Dotyczy: nr ogłoszenia 19099-2013z dnia 06.02.2013r

„Wykonanie boisk wielofunkcyjnych o nawierzchniach syntetycznych w miejscowościach: Głogówek, Wróblin i Biedrzychowice.”

I z dnia 14.02.2013r.

NAWIERZCHNIA Z TRAWY SYNTETYCZNEJ PIASKOWEJ NA KRUSZYWACH Z DRENAŻEM I OBRZEŻEM BETONOWYM

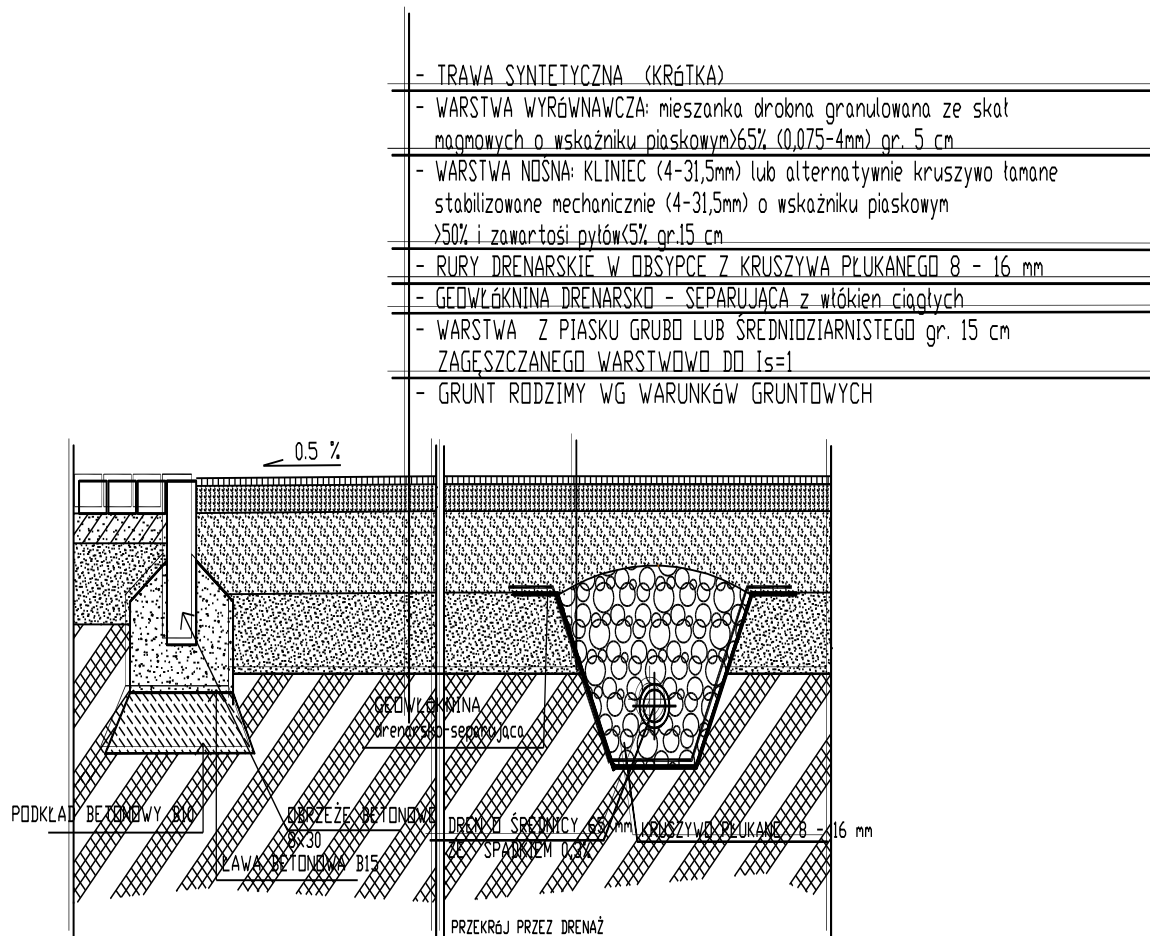
Zapytanie nr 3: Prosimy również o przesłanie przekroju drenażu .

Odpowiedź: Drenaż wykonać wg załączonego szkicu i projektu podstawowego o długości 157,5m.
